Vorabinformation: Entlastungsstraße Damme 2018

Abbildung 1: schwarz schraffiert – Ausgleichsfläche, Nr. 5 = Eingriffsbereich Straße

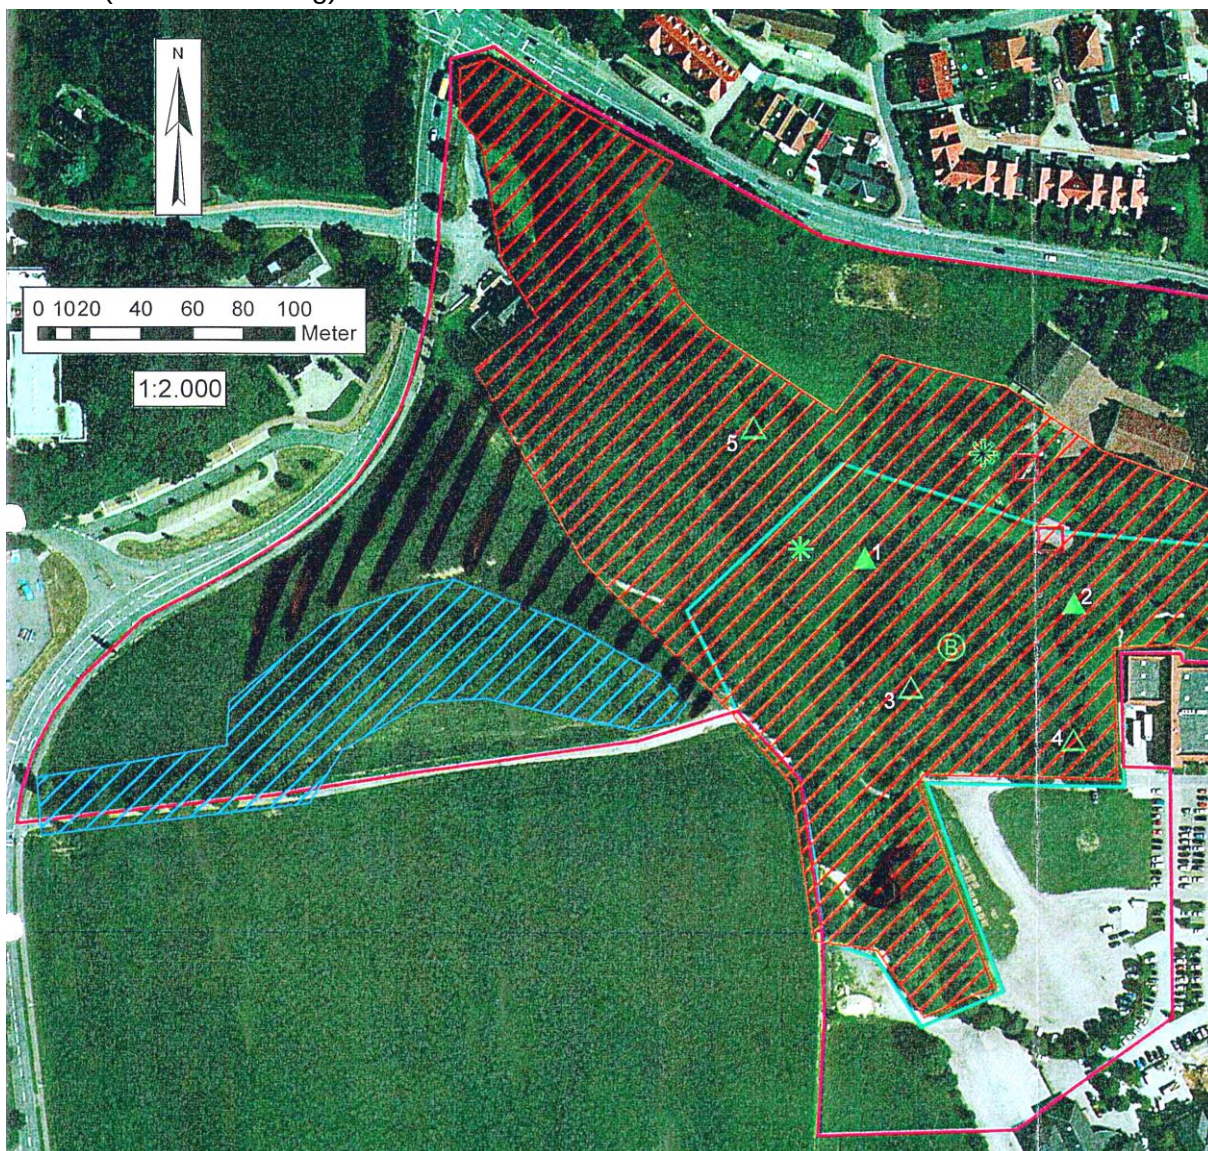
Im Rahmen eines Artenschutzgutachtens ist zu untersuchen, ob bei Wegfall der Fläche 5 (s. Abb. 1) ein adäquater Ausgleich durch Anpflanzungen und andere Maßnahmen innerhalb des schwarz schraffierten Bereichs erfolgen kann. Für eine Vorabinformation war zu prüfen, ob die westliche Entlastungsstraße in ihrem geplanten Verlauf so weiterverfolgt werden kann (siehe Abb. 2), oder ob diese einen bestimmten Abstand zur Fläche 5 einhalten und damit verschwenkt werden muss. Bei der Fläche 5 handelt es sich um ein Jagdgebiet für Fledermäuse (hohe Bedeutung).

Nach Erkenntnissen aus der Ortsbegehung und nach Absprache mit der Fledermausexpertin Kerstin Pankoke ist der Eingriff im Bereich der Fläche 5 durch Ausgleichsmaßnahmen in der schwarz gestrichelten Fläche (Abb. 1) für die betroffenen Arten kompensierbar. Die Entlastungsstraße kann entsprechend der aktuellen Planung unter Berücksichtigung von artenschutzrechtlichen Vermeidungsmaßnahmen V_{CEF} gebaut werden. Genauere Ausführungen erfolgen im Artenschutzgutachten.

Abbildung 2: Planung über Luftbild (mit grob skizzierten Planänderungen und Bäumen 1-11)

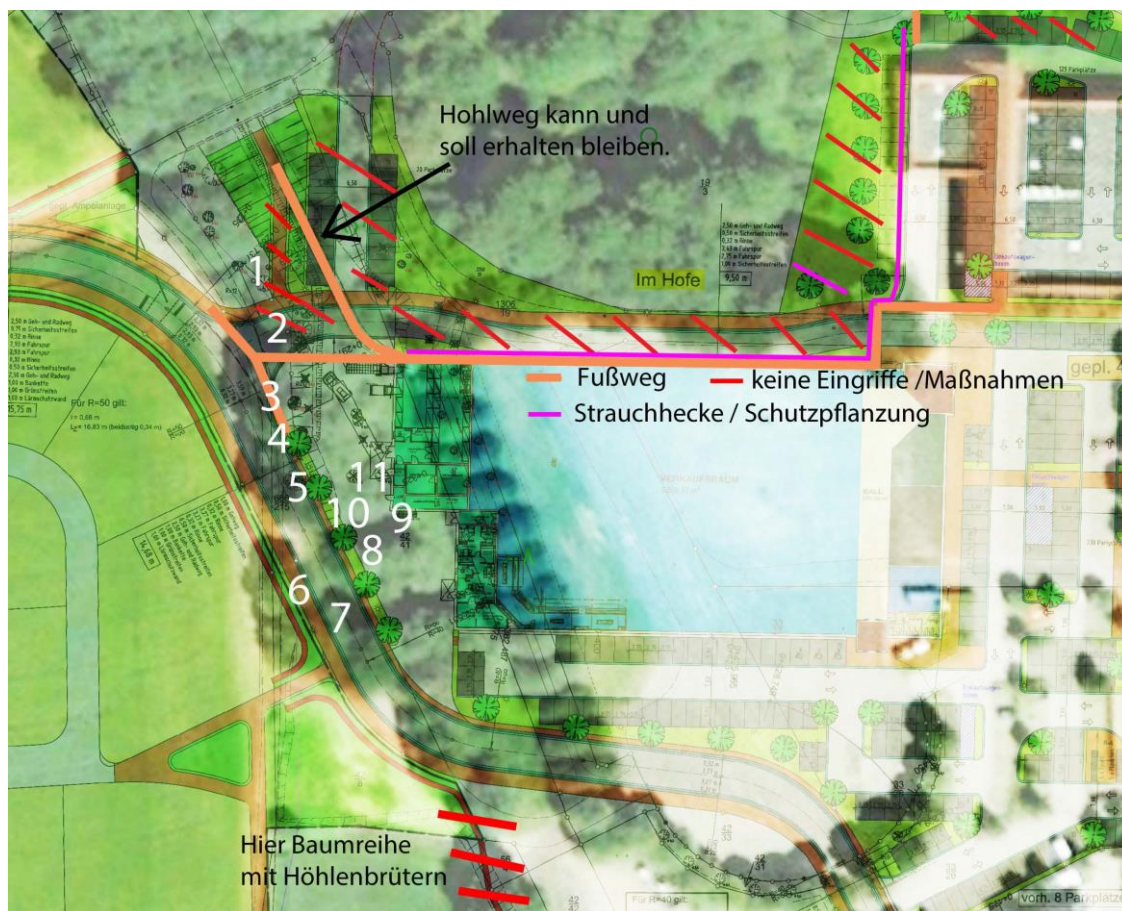
In Abbildung 2 wurde das Luftbild mit der aktuellen Planung überlagert, um den Eingriff abschätzen zu können. Es geht vorerst nur um eine Beurteilung, ob die Entlastungsstraße entsprechend der Planunterlagen errichtet werden kann oder ob diese verschwenkt werden muss, um den artenschutzrechtlichen Anforderungen Genüge zu tun. Bei dem Vorhaben handelt es sich um eine insgesamt 15 m breite Trassen mit Gehweg und Lärmschutzwand.

Am 01.11.2018 wurde eine Geländebegehung vorgenommen, bei der die Gehölzbestände im Eingriffsbereich der Trasse und der Fläche 5 in Augenschein genommen wurden. Dabei hat sich herausgestellt, dass 5 Eichen mit BHD von ca. 0,5-0,7m (Bäume 3-7, weiße Schrift in Abb. 2) und vier Bäume mit BHD von etwa 0,35-0,5 m (9-11 in Abb. 2) gerodet werden müssen. Außerdem werden weitere Laubbäume, wie Birke und Salweide sowie Gebüsch entfernt. Die Bäume weisen keine Höhlen auf. Die Angaben werden im Artenschutzgutachten noch konkretisiert. Die Bäume 1 und 2 können meines Erachtens stehen bleiben, weil der Hohlweg (Abb. 3) komplett erhalten bleiben kann und soll. In Abbildung 2 sind neben der Eintragung von Fußwegen (bestehender Hohlweg und Vorschlag neu zu errichtende Fußwege) noch weitere notwendige Planänderungen groß skizziert. Diese werden im Artenschutzbericht konkretisiert und artenschutzrechtlich begründet.
